Modulo per la presentazione delle osservazioni per i piani/programmi/progetti sottoposti a procedimenti di valutazione ambientale di competenza statale

Oggetto: Codice procedura 10847 - Costruzione ed esercizio di un impianto di produzione di energia elettrica da fonte eolica "FIORA" di potenza nominale pari a 52,8 MW, da realizzarsi nel comune di Manciano (GR) e delle opere ed infrastrutture connesse

TESTO DELLE OSSERVAZIONI

ALLEGATO n1 OSSERVAZIONI IMPIANTO EOLICO INDUSTRIALE “FIORA” COMPOSTO da n. 4 immagini e 4 pagine.

IMMAGINE n. 2 CUMULO IMPIANTI EOLICI nel BACINO VISIVO TERRITORIO di MANCIANO e di MONTALTO di CASTRO.

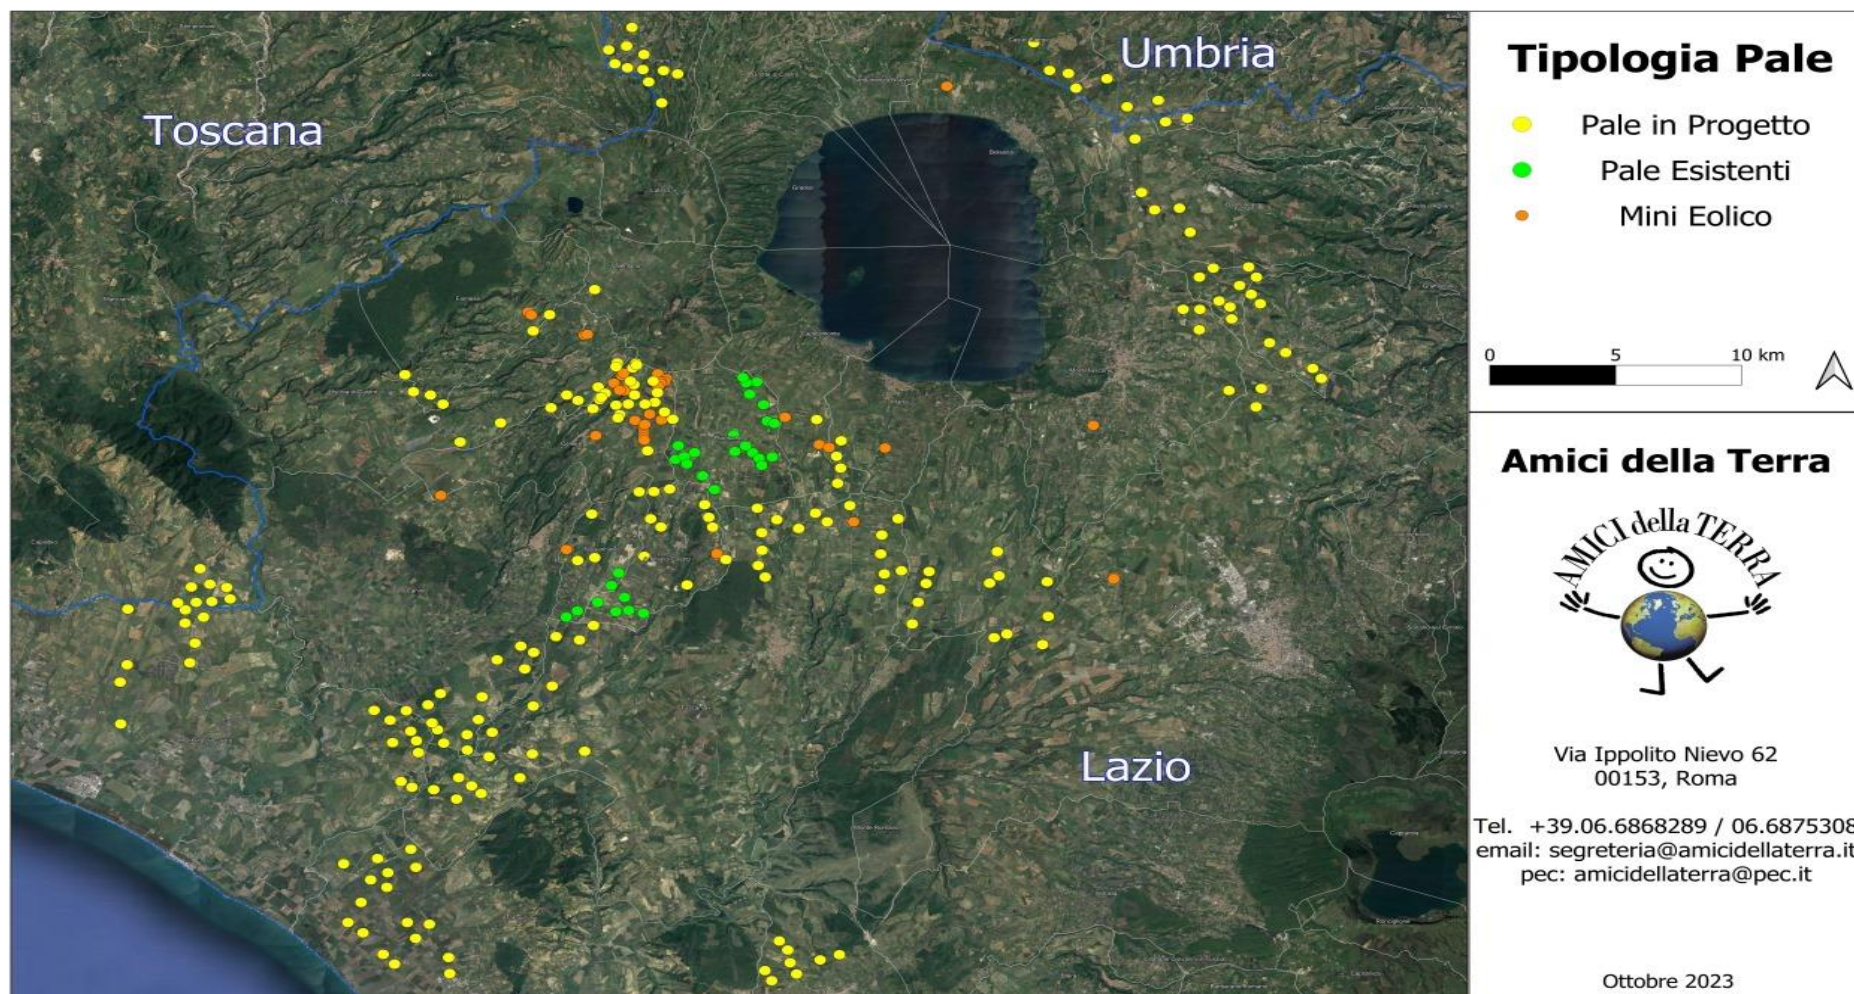
3) OSSERVAZIONE: CUMULO e SATURAZIONE IMPIANTI FER NELLA PROVINCIA di VITERBO, IN PARTICOLARE NEL COMUNE DI MONTALTO DI CASTRO E NELLA ZONA A CONFINE CON IL COMUNE di MANCIANO che SI TROVANO NELLO STESSO BACINO VISIVO.

La zona in cui in cui è stato progettato l'eolico Fiora è già occupata da diversi centinaia di ettari di impianti fotovoltaici già esistenti e in procedura VIA al Mase e alla Regione Lazio così come da diversi progetti di impianti eolici industriali (vedi Allegato Osservazioni immagini nn. 2,3 e 4. L'impianto eolico Fiora, pur trovandosi in Toscana ma nello stesso bacino visivo del territorio limitrofo laziale ed a poche centinaia di metri da una zona già estremamente satura del Lazio, andrebbe ad appesantire una situazione già *critica per la sostenibilità ambientale*.

IMMAGINE n. 3 MAPPA INTERVISIBILITA' IMPIANTI EOLICI (da aggiornare) esistenti e in procedura VIA al MASE e alla REGIONE LAZIO.

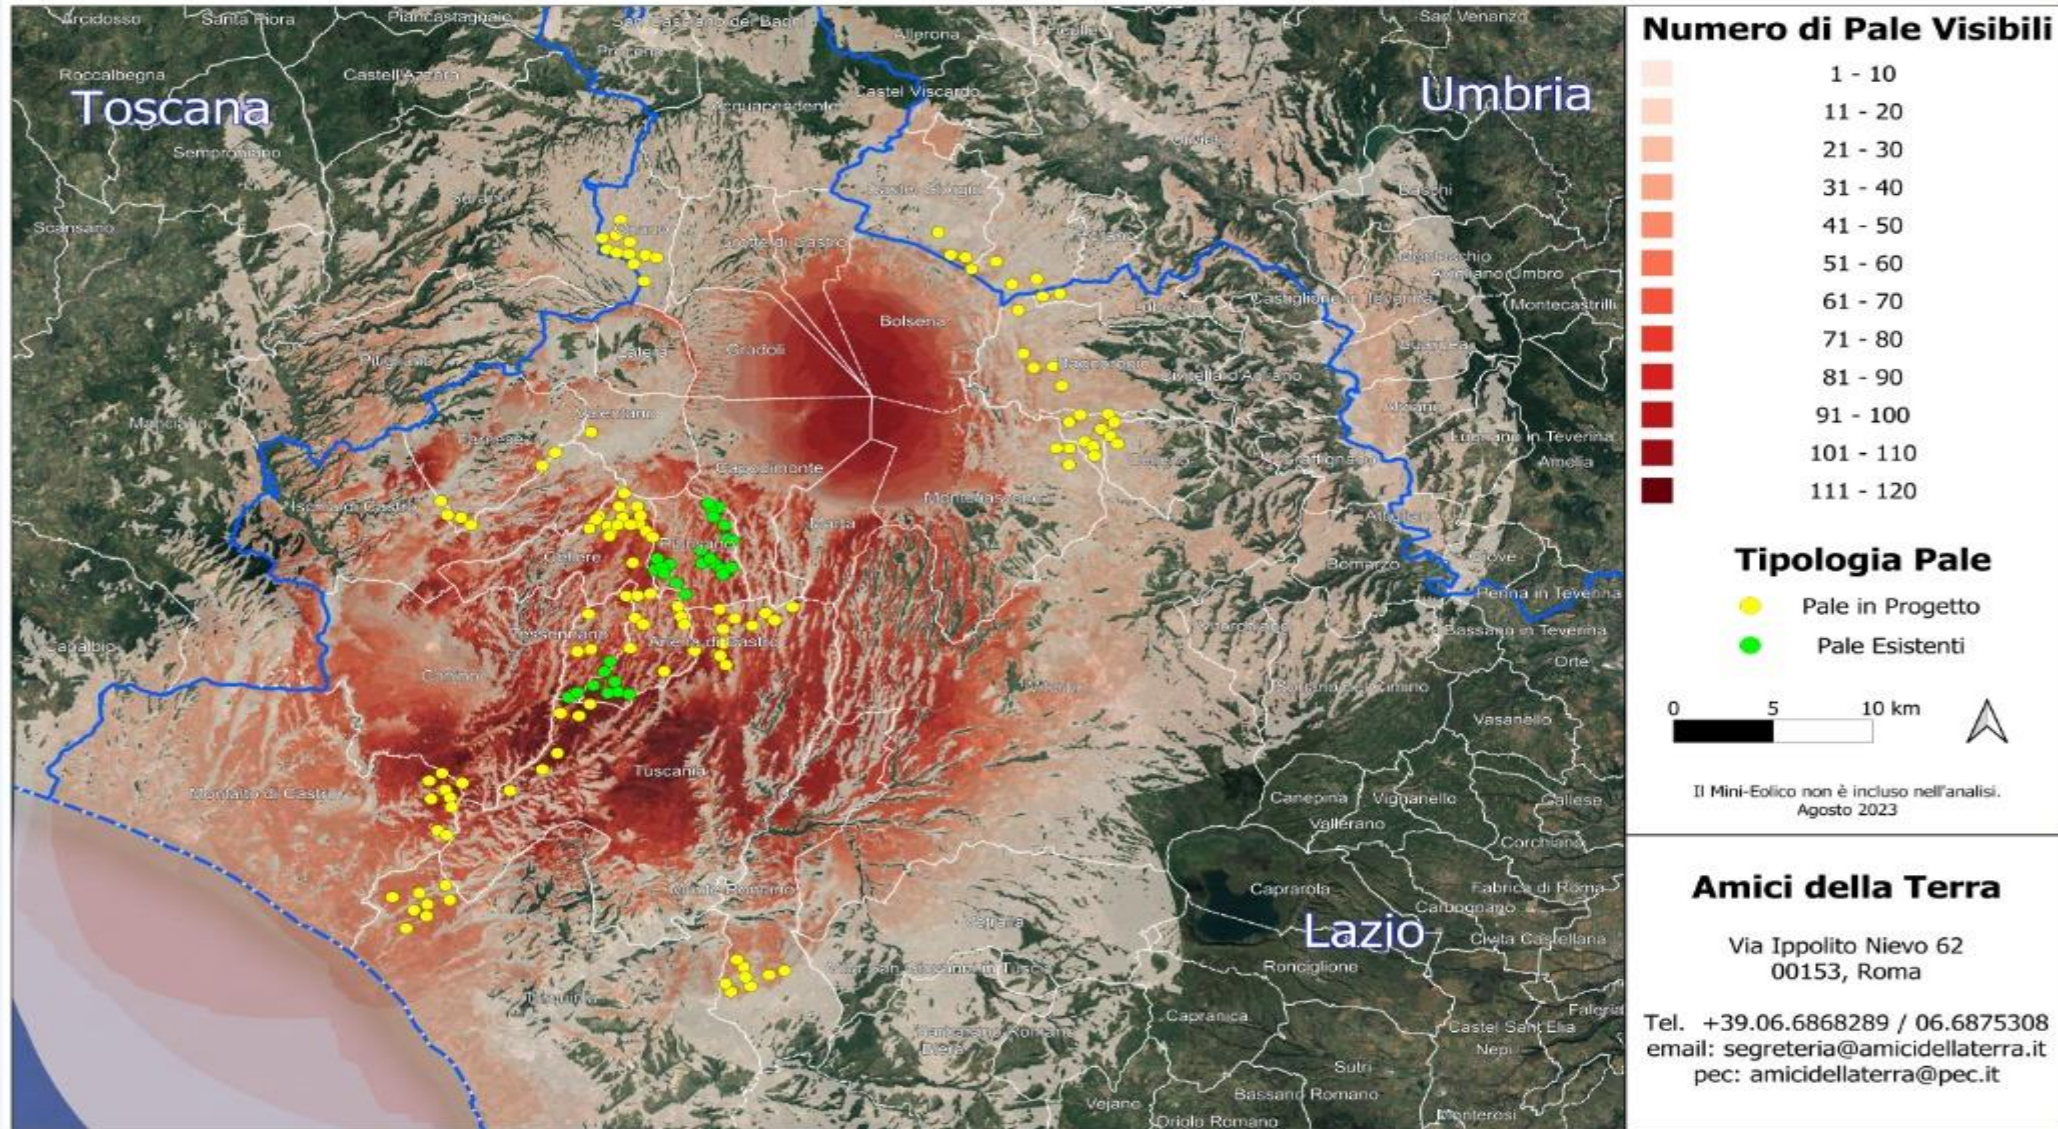
- Salute pubblica
- Beni culturali e paesaggio
- Monitoraggio ambientale
- Altro: **IMPATTO VISIVO, CUMULABILITA' degli IMPIANTI e NOTEVOLE INTERVISIBILITA'.**
